RESPUESTAS A LA NOTA DE REQUERIMIENTOS

DEIA-DEEIA-AC-0052-0403-2020

Proyecto de energía solar fotovoltaica

“CHUMICAL 1”

**QUEBRADA LA PILETA, QUEBRADA LA RASPADURA Y QUEBRADA LAS LAJAS
5 PLANOS CON 11 MAPAS EN TOTAL**

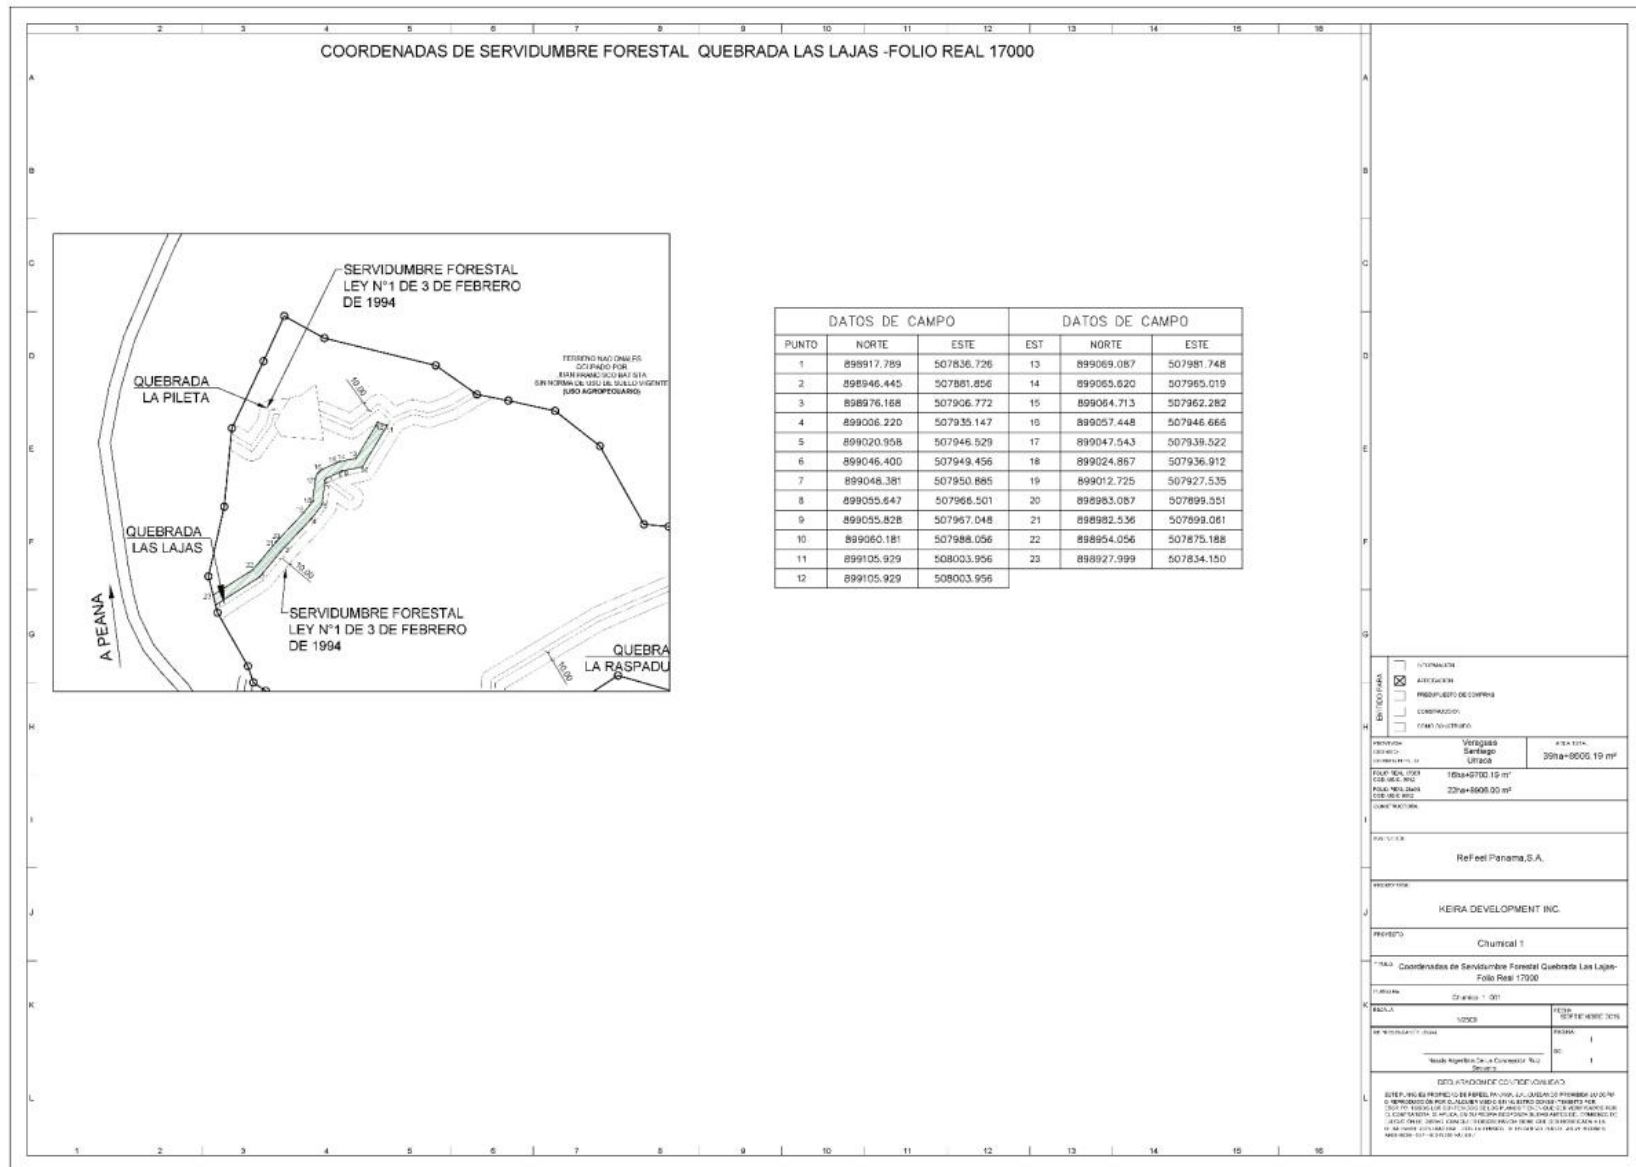
PREGUNTA 2c: “Presentar coordenadas de la servidumbre de protección de los cuerpos de agua superficiales, de las cuatro fincas a utilizar por el proyecto sobre: Quebrada Raspadura, Quebrada Tefana, Quebrada Pedro Pinzón, Quebrada Chiquero y Quebrada El Corozo.

Todos los planos con las tablas se presentan a continuacion, ademas como planos apartes a mayor tamaño y en formato *.dwg y *.pdf en el DVD adjunto a este documento:

Imagen 3: Área del folio real 28433

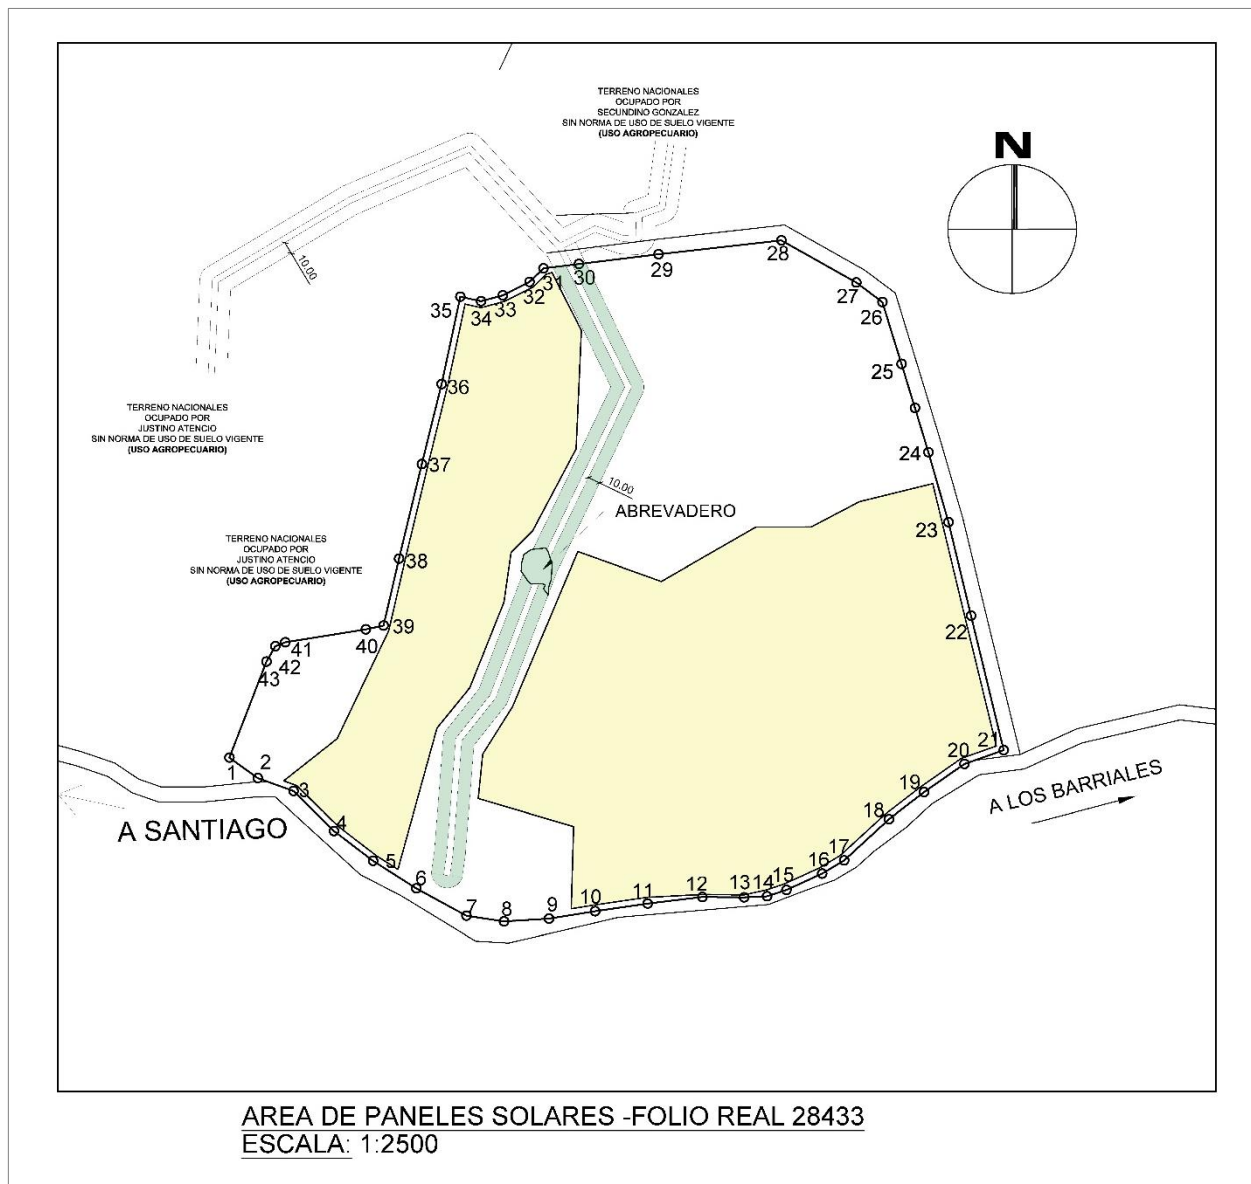
PREGUNTA 2d: “Presentar plano donde se visualice la servidumbre de protección del nacimiento de agua de acuerdo a lo establecido en la Ley Forestal, sobre la Finca 28433.

De acuerdo a nuestras observaciones en el campo y de acuerdo a las declaraciones del propietario (Sr. Batista, cel. 6622-3918), en el caso del punto norte 508396 E, 898633 N se trata de un abrevadero para animales que se amplió artificialmente ya que actualmente se evidencia actividad ganadera pero no en alto grado y las corrientes que por allí pasan son intermitentes, es decir solamente en época de lluvias lleva agua.

Imagen 4: Coordenadas del radio de la servidumbre de protección y del abrevadero, folio real 28433

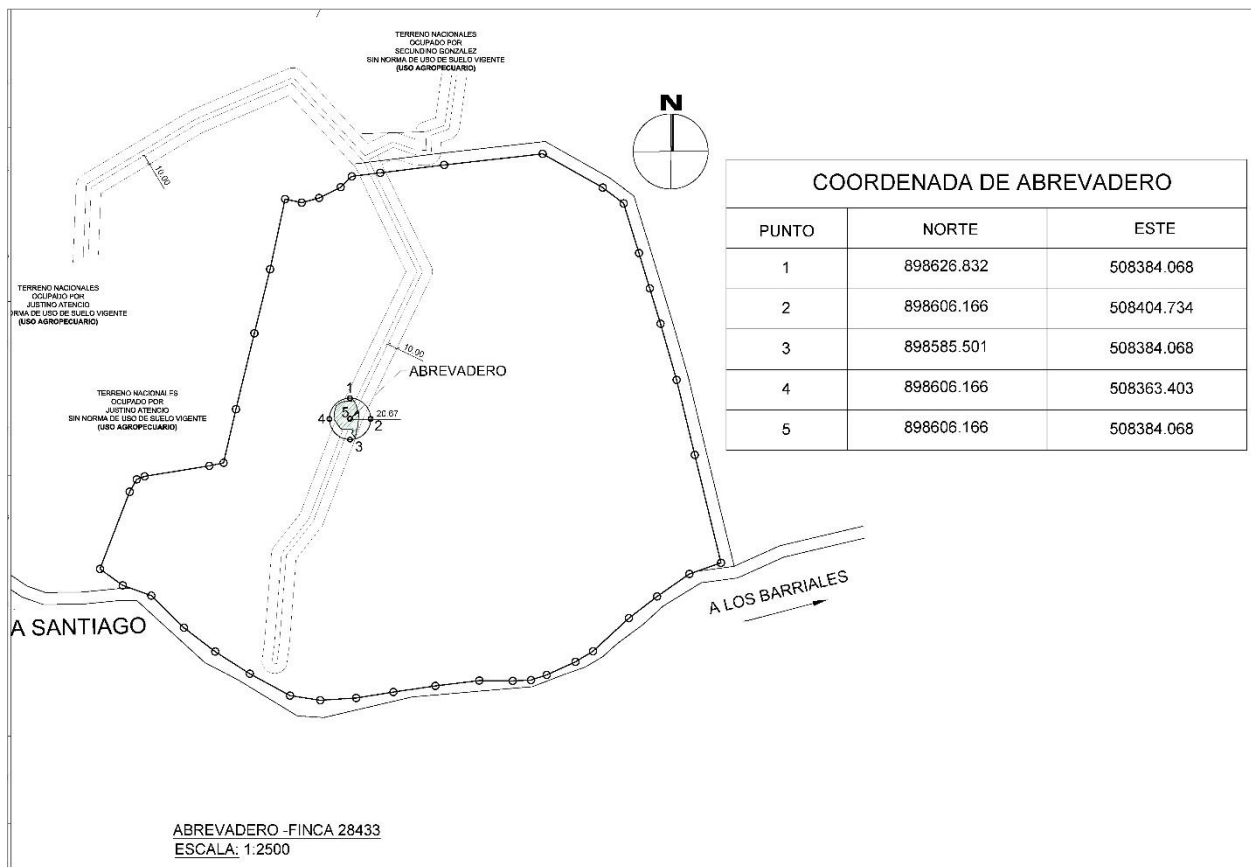
PREGUNTA 2e: “Presentar coordenadas del radio de la servidumbre de protección del nacimiento de agua.

De acuerdo a nuestras observaciones en el campo y de acuerdo a las declaraciones del propietario (Sr. Batista, cel. 6622-3918), en el caso del punto norte 508396 E, 898633 N se trata de un abrevadero para animales que se amplió artificialmente ya que actualmente se evidencia actividad ganadera pero no en alto grado y las corrientes que por allí pasan son intermitentes, es decir solamente en época de lluvias lleva agua.
